**Всемирный форум для согласования правил
в области транспортных средств**

**Предложение по дополнению 12 к первоначальному
варианту Правил № 99 (газоразрядные источники света)**

**Представлено Неофициальной рабочей группой по упрощению
правил в области освещения и световой сигнализации***

«10. Цвет

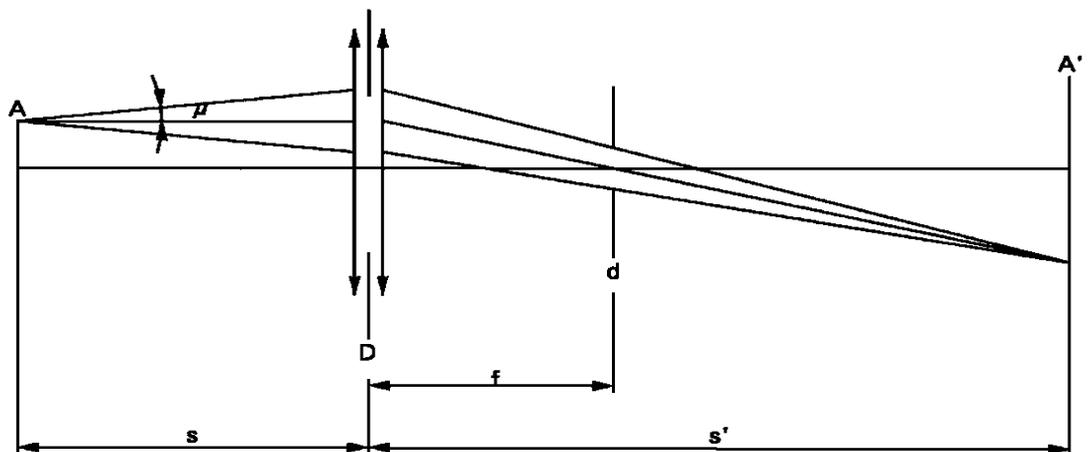
Пункт 10, исключить рис. и изменить следующим образом:

Цвет источника света измеряют в сферической поверхности с использованием системы измерения, которая показывает координаты цветности МЭК поступающего света с разрешающей способностью $\pm 0,002$. ~~На нижеследующем рисунке показан диапазон цветности для белого цвета и ограниченный диапазон цветности для газоразрядных источников света D1R, D1S, D2R, D2S, D3R, D3S, D4R, D4S, D5S, D6S и D8S».~~
